Aeropuertos Argentina 2000	MDZ 5080 – READECUACIÓN DE ILUMINACIÓN DE PLATAFORMA		
	Aeropuerto de Mendoza		
	Circular N° 02	Fecha: 13/05/2022

MDZ 5080 – READECUACIÓN DE ILUMINACIÓN DE PLATAFORMA
CIRCULAR N° 02

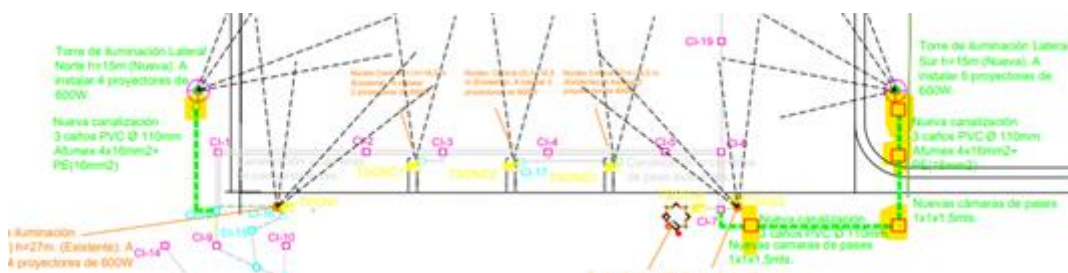
A continuación, envió una consulta respecto a las cámaras de los cañeros que me generó confusión:

- En la memoria técnica ítem 3.3 se indica que las cámaras de hormigón serán de 0.8x0.8x0.8 y tapa de hormigón.
- En plano IE-IL001 algunas cámaras no indican dimensiones y otras dicen 1x1x1.5, sin indicar material de tapa.
- El ítem 6.2 de la planilla de computo enviada indica: Provisión e instalación de Cámaras de pase de hormigón medidas 1,00x1,00x1,50mts con manijas galvanizadas y tapas metálicas semilla melón espesor 1/8".

¿Qué alternativa adoptamos?

Cotizar cámaras de 0.8x0.8x0.8 H°A° con tapa semilla melón espesor 1/8" y manija galvanizada
